**Avis de la Mission régionale d'autorité environnementale  
de la région Nouvelle-Aquitaine sur  
un projet de centrale photovoltaïque au sol  
sur la commune de Labouheyre (40)**

n°MRAe 2020APNA112

**Localisation du projet :** Commune de Labouheyre (40)  
**Maître(s) d'ouvrage(s) :** Société NEOEN  
**Avis émis à la demande de l'Autorité décisionnaire :** Préfète des Landes  
**En date du :** 26 octobre 2020  
**Dans le cadre de la procédure d'autorisation :** Permis de construire  
L'Agence régionale de santé et la Préfète de département au titre de ses attributions dans le domaine de l'environnement ayant été consultées.

Cartographie des enjeux écologiques – extrait étude d'impact page 123

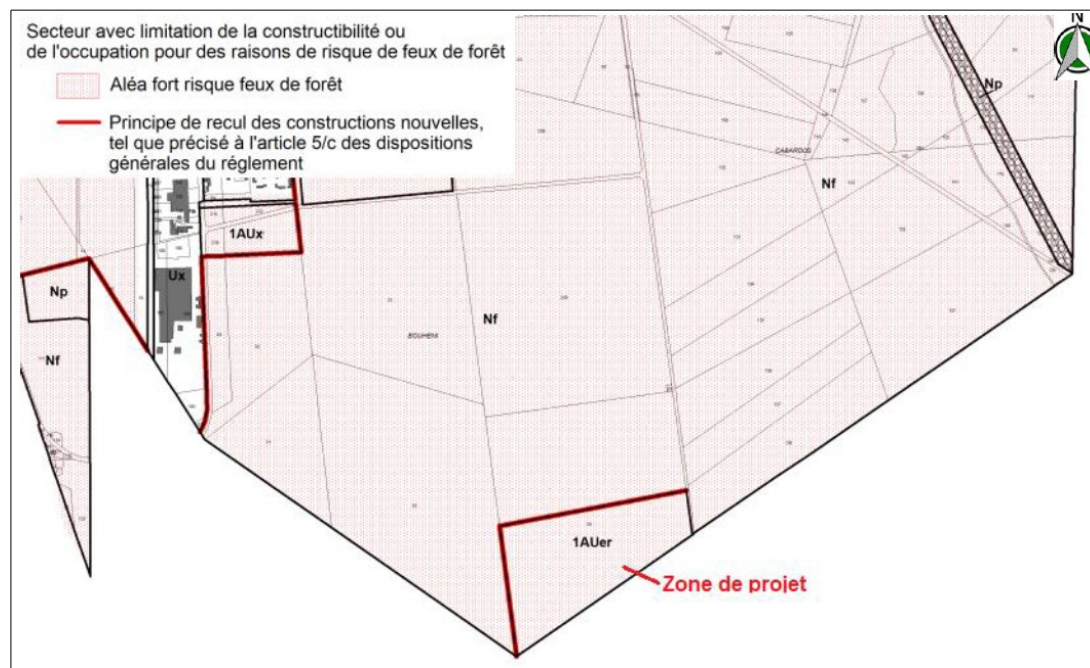
Il apparaît ainsi que les secteurs au niveau des bassins présentent des enjeux écologiques faunistiques **forts** d'ores et déjà mis en évidence lors des investigations réalisées de mars à août 2019.

**La MRAe recommande de compléter l'analyse des potentialités du site en période hivernale, les investigations relatives à la faune ne couvrant pas cette période dans le dossier présenté.**
